# ÚZEMNÍ PLÁN MĚSTA BRNA

Textová část odůvodnění Příloha č. 5  
kapitola 19

## VYHODNOCENÍ PŘIPOMÍNEK

**b) Veřejná projednání Návrhu ÚPmB z roku 2020 (červen)**

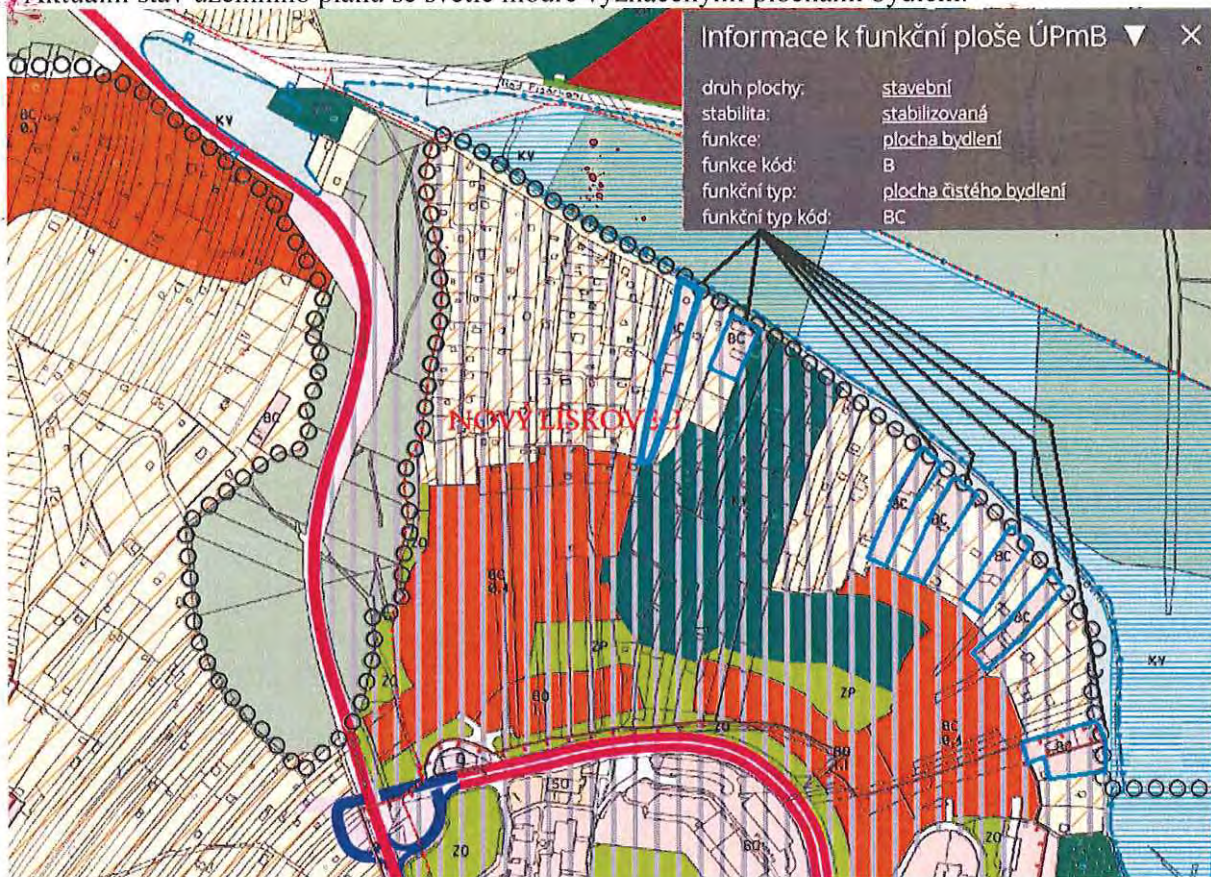
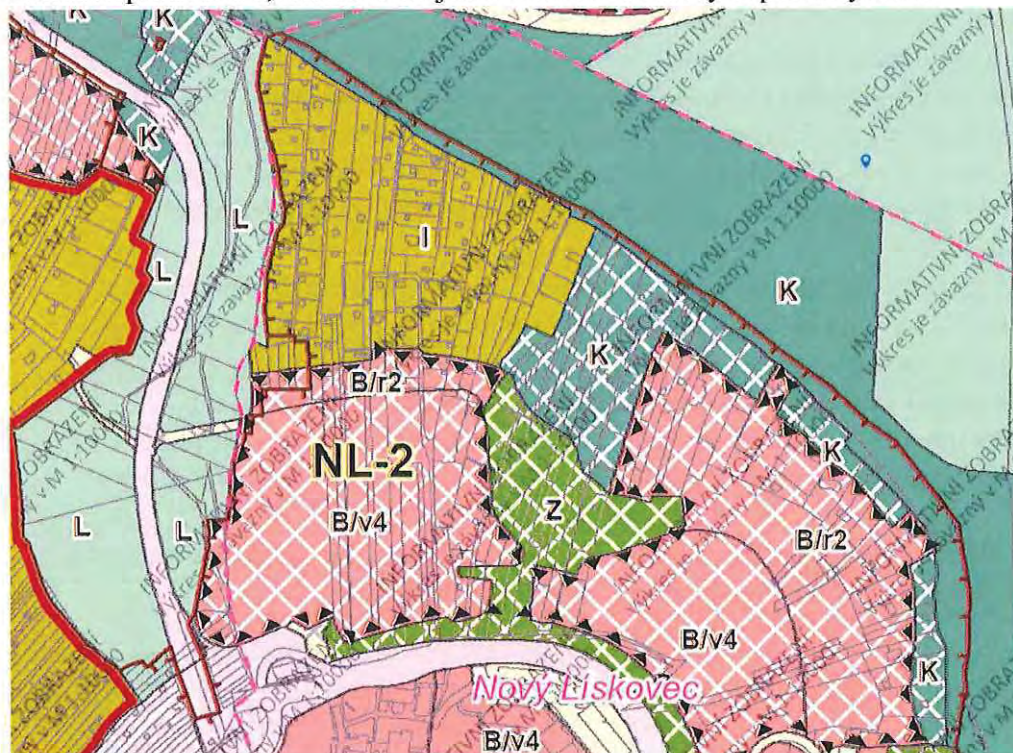
2- V návrhu i aktuálním stavu je obslužná komunikace (dále jen „ulice Travní“) vedena na ploše krajinné zeleně. Ulice Travní již dnes slouží jako obslužná komunikace pro plochy bydlení a zejména pro plochy zahrádek, ke kterému už není určena (viz závazná textová část 6.3.3.15). Regulativ plochy krajinné zeleně umožňuje zajišťovat dopravu pouze pro svoji plochu. **Navrhuji proto změnu v návrhu pro plochu krajinné zeleně ulice Travní na plochu dopravní infrastruktury.**
